ALCALDÍA MAYOR DE BOGOTA D.C. Fondo Prevención y Atención Emergencias	**CONCEPTO TÉCNICO DE REVISIÓN DE ESTUDIO PARTICULAR DE AMENAZA Y RIESGO POR FENÓMENOS DE REMOCIÓN EN MASA EN FASE II**	Código:	GPR-FT-07
		Versión:	02
		Código Documental:

1.1 CONCEPTO TÉCNICO No. CT:	5425
1.2 ÁREA:	Investigación y Desarrollo
1.3 COORDINACIÓN:	Conceptos Técnicos
1.4 REFERENCIA CRUZADA RADICADO FOPAE:	2008ER14070
1.5 RESPUESTA OFICIAL No.	RO – 33363

2.1 SOLICITANTE:	Curaduría Urbana No. 5
2.2 PROYECTO:	San Isidro
2.3 LOCALIDAD:	Usaquén
2.4 UPZ:	13 – Los Cedros
2.5 BARRIO O SECTOR CATASTRAL:	Bosque de Pinos III
2.6 DIRECCIÓN:	Carrera 8A No. 152 – 30* Carrera 6 No. 151 – 90**
2.7 CHIP:	AAA0144MCJZ
2.8 ÁREA (Ha):	2,8
2.9 FECHA DE EMISIÓN:	11 de diciembre de 2008
2.10 EJECUTOR DEL ESTUDIO:	Alfonso Uribe S. y cía. S.A.

En este contexto, el presente concepto técnico corresponde a la SEGUNDA revisión realizada por la DPAE al Estudio de Amenaza y Riesgo por Fenómenos de Remoción en Masa FASE II del Proyecto "San Isidro" ubicado en la Carrera 8A No. 152 – 30 o Carrera 6 No. 151 – 90 de la Localidad de Usaquén, en cumplimiento a lo estipulado en el Artículo 141 del Decreto 190 de 2004 y en el marco de l

Figura No. 1. Localización General del Proyecto "San Isidro" en el Plano Normativo de Amenaza por Remoción en Masa (Decreto 190 de 2004)

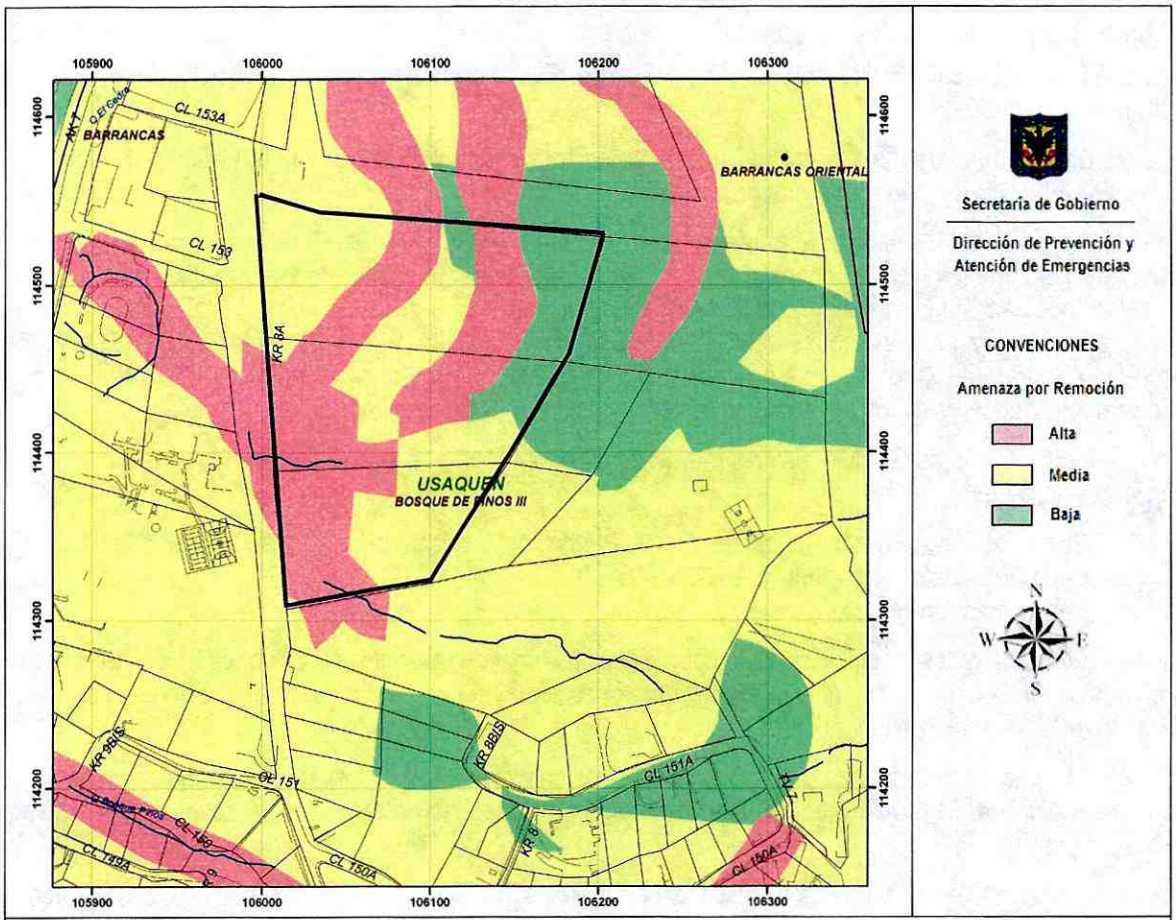
De acuerdo con el plano normativo de Amenaza por Remoción en Masa del POT, el sector donde se localiza el proyecto "San Isidro" se encuentra en una zona de AMENAZA BAJA, MEDIA Y ALTA por procesos de remoción en masa (Figura No. 1), siendo la amenaza media la predominante.
